ВТУЛКИ ЦЕНТРИРУЮЩИЕ ДЛЯ МОДЕЛЬНЫХ ПЛИТ

ГОСТ
20126—74

**Изменение № 1 ГОСТ 20126—74 Втулки центрирующие для модельных плит.
Конструкция и размеры**

Конструкция и размеры

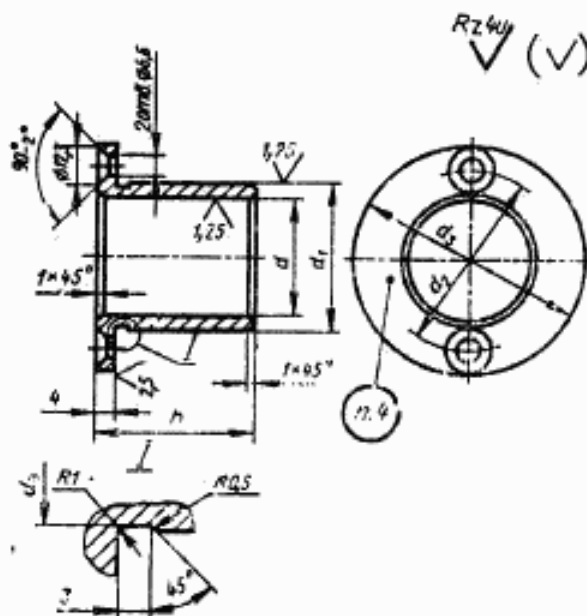
Пункт 1. Заменить обозначения: *A*₂ на Н8; *Pr* на г6;
таблица. Заменить наименование графы: «Теоретическая масса, кг» на
«Масса, кг, не более»;
таблицу дополнить новым типоразмером втулки:

Обозначение втулок	d (предел откл. по п.18)	d_1 (предел откл. по п.16)	d_2 (предел откл. $\pm 0,2$)	d_3	d_4	h	Масса, кг, не более
0290-0855	20	25	38	52	24,5	20	0,04
